RELATÓRIO DE VISTORIA

Identificação: DFCR-RSM-RV-012-2025	Data da Vistoria: 28/03/2025
	Data do Relatório de Vistoria: 31/03/2025
Identificação do Contrato: CONTRATO SELT Nº 20/2021 – EDITAL CRI nº 0001/2020.	
Objeto do Contrato: concessão da infraestrutura de transporte do trecho da RSC-287, trecho Tabai – Santa Maria (km 28,03 ao km 232,54).	
Concessionária: Rota de Santa Maria – RSM.	
Assunto: vistoria técnica em campo.	
Referência: PROA nº 25/0400-0000379-0.

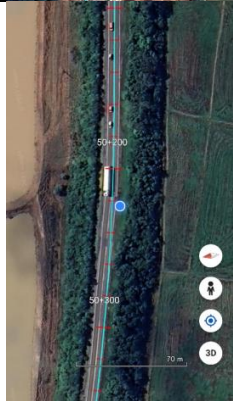
04			Abaulamento/ Depressão Item 3.1.1 do PER	044+440	Crescente	72 horas
05			Abaulamento/ Depressão Item 3.1.1 do PER	044+660	Decrescente	72 horas
06			Dispositivo de Drenagem Obstruído Item 3.1.4 do PER	047+800	Crescente	72 horas

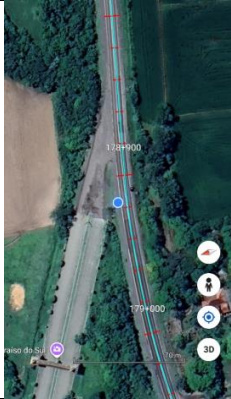
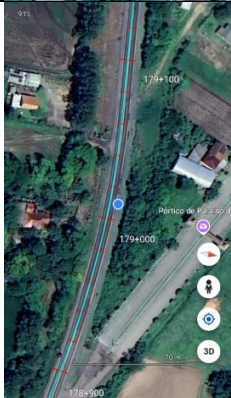
33			Abaulamento/ Depressão Item 3.1.1 do PER	144+220	Crescente	72 horas
34			Abaulamento/ Depressão Item 3.1.1 do PER	144+230	Crescente	72 horas
35			Abaulamento/ Depressão Item 3.1.1 do PER	160+810	Decrescente	72 horas

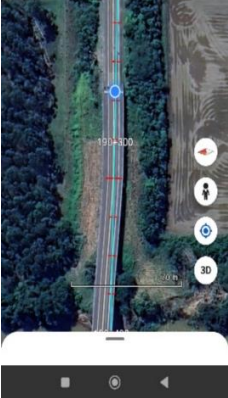
42			Abaulamento/ Depressão Item 3.1.1 do PER	182+150	Crescente	72 horas
43			Abaulamento/ Depressão Item 3.1.1 do PER	183+400	Crescente	72 horas
44			Abaulamento/ Depressão Item 3.1.1 do PER	186+640	Crescente	72 horas
